ประกาศองค์การบริหารส่วนตำบลนาท่ามเหนือ
เรื่อง การแก้ไขเพิ่มเติมสัญญาจ้างก่อสร้าง โครงการก่อสร้างถนนคอนกรีตเสริมเหล็กสายบ้านวังโตน -
บ้านโคกมะม่วง ช่วงที่ ๕ หมู่ที่ ๑๓ - หมู่ที่ ๑๑ ตำบลนาท่ามเหนือ อำเภอเมืองตรัง จังหวัดตรัง

สัญญาจ้างก่อสร้าง
(ฉบับแก้ไขเพิ่มเติม ครั้งที่ ๑)

สัญญาเลขที่ CNTR-๐๐๑๓๒/๖๗

โดยให้มีการลดเพิ่มปริมาณงานและแก้ไขเปลี่ยนแปลงแบบรูปรายการตามรายละเอียดดังนี้

ขยายทางเชื่อมจุดสิ้นสุดโครงการ

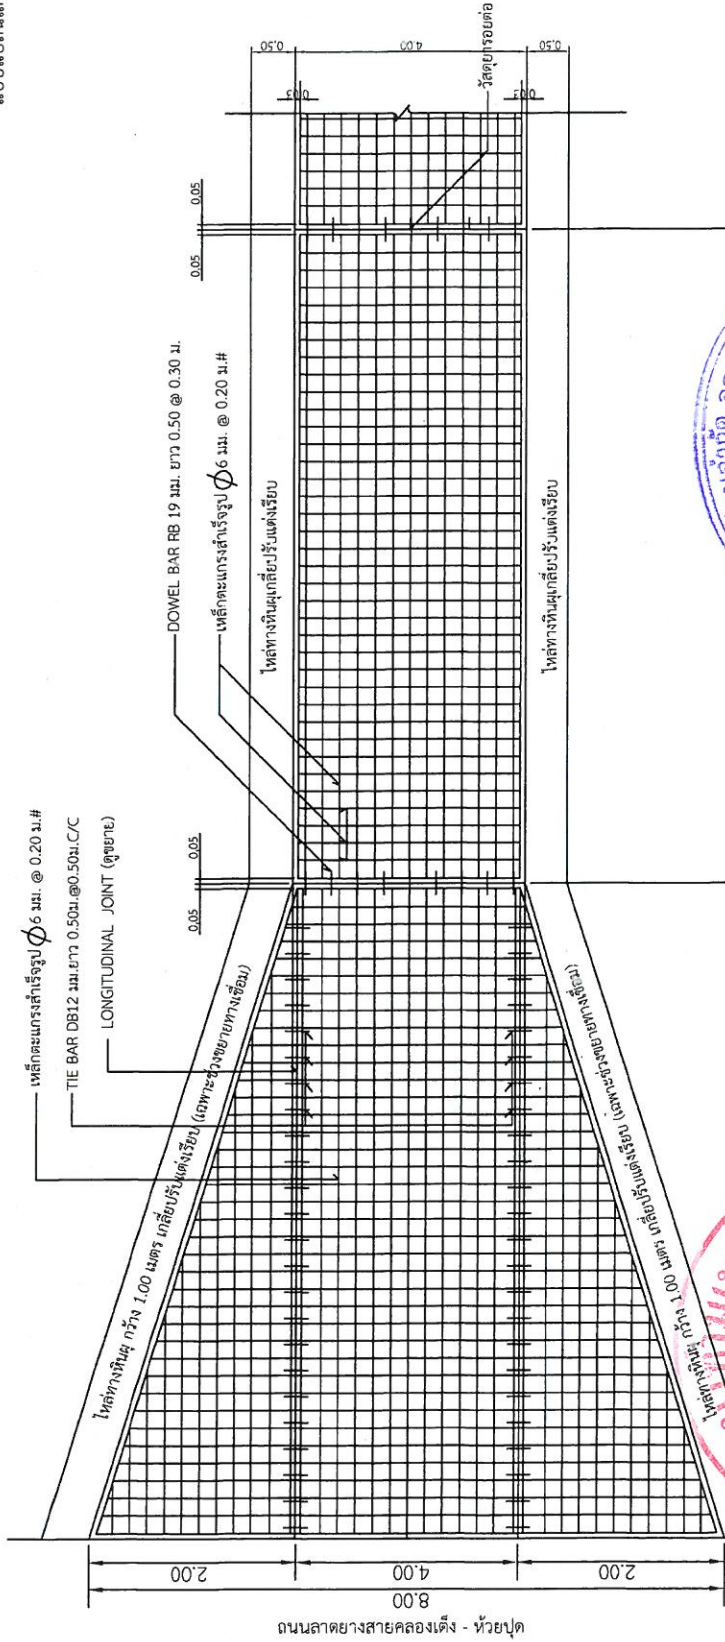
๒. เพิ่มพื้นที่ถนนส่วนขยายทางเชื่อมจุดสิ้นสุดโครงการฯทั้งสองข้างจำนวนไม่น้อยกว่า

๑๐.๐๐ ตารางเมตร
